COMUNE DI LERCARA FRIDDI

OGGETTO. (ID:7937). Progetto Direttrice ferroviaria Messina -Catania- Palermo: Progetto definitivo della tratta Fiumetorto-Lercara Diramazione (Lotto 1+2) - OSSERVAZIONI.

OGGETTO: Progetto Direttrice ferroviaria Messina-Catania-Palermo. Progetto definitivo della tratta Fiume Torto - Lercara diramazione (lotto 1+2) - Osservazioni.

Figura 46 – Stazione di Lercara Diramazione: assetto planimetrico

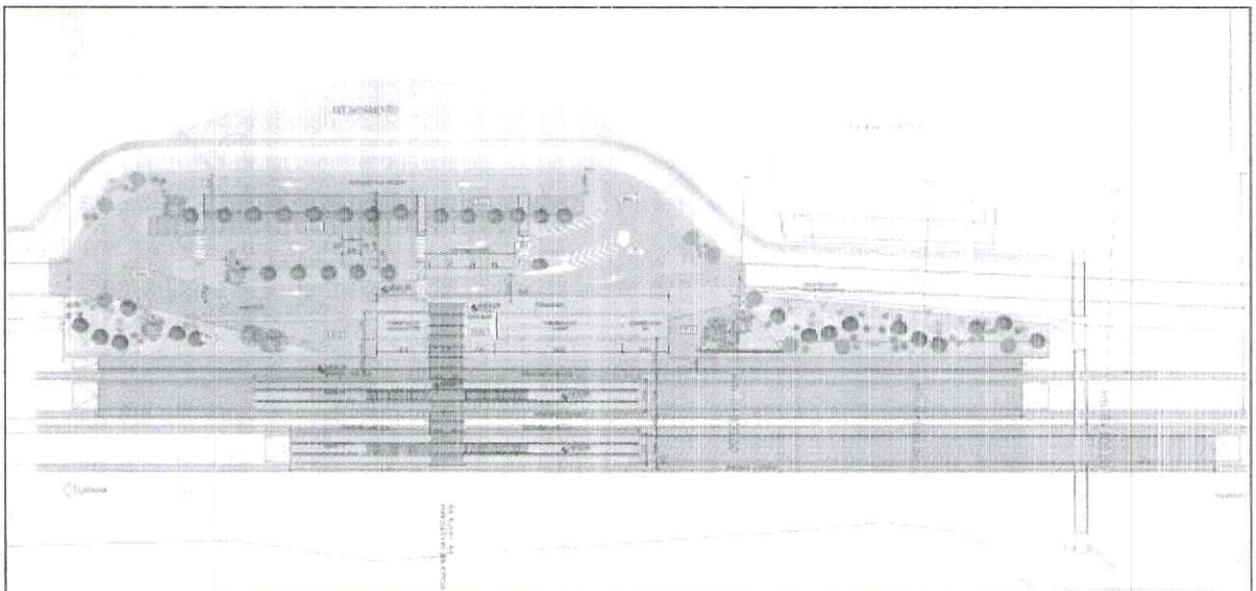
Pertanto, al di là di valutazioni ambientali e territoriali legate all'inquadramento dell'opera su PRG e altri strumenti territoriali, è evidente che la nuova stazione di Lercara Diramazione non avrà un agevole e fruibile collegamento con il Comune di Lercara.

È stato previsto un nuovo collegamento con i centri di Roccapalumba ed Alia, senza alcuna previsione di nuovo collegamento con il Comune di Lercara Friddi, che in linea d'aria si trova molto più vicino alla Stazione rispetto ai sopra-ricchiamati Comuni. Questa Stazione ferroviaria è collegata attualmente in un ambito non antropizzato e l'effetto Cattedrale nel deserto è più certo che probabile.

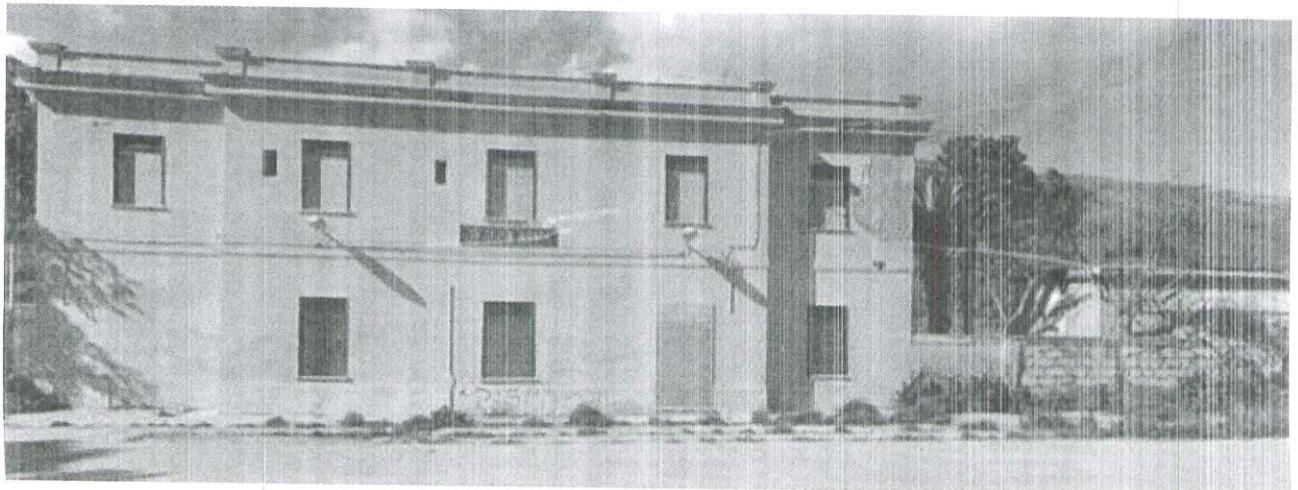
Per il collegamento della nuova stazione ferroviaria al Comune di Lercara si potrebbe prevedere, in alternativa ad un nuovo collegamento viario da progettare ex-novo, il potenziamento dell'attuale SP 22 (attualmente in stato di manutenzione precaria), a partire dal nodo in cui viene incrociata dalla nuova viabilità progettata da RFI "NV 20", fino alla SP 78 (ca. 4,5 km), e della SP 78 stessa, limitatamente al tratto di collegamento con il Comune di Lercara (ca. 1,8 km).

Chiaramente una adeguata progettazione del potenziamento di questa viabilità esistente (SP 22 in particolare) potrebbe determinare una ottimizzazione dell'attuale tracciato; attualmente probabilmente non idonea alla realizzazione di una strada di categoria paragonabile alla nuova NV20.

A tal fine si chiarisce meglio quanto sopra descritto con una immagine della localizzazione della stazione Lercara Diramazione, della SP78 (blu), SP22 (gialla) e della nuova viabilità progettata da RFI "NV 20" (rossa), limitatamente al tratto che potrebbe essere di interesse e fruibile per la cittadinanza di Lercara.
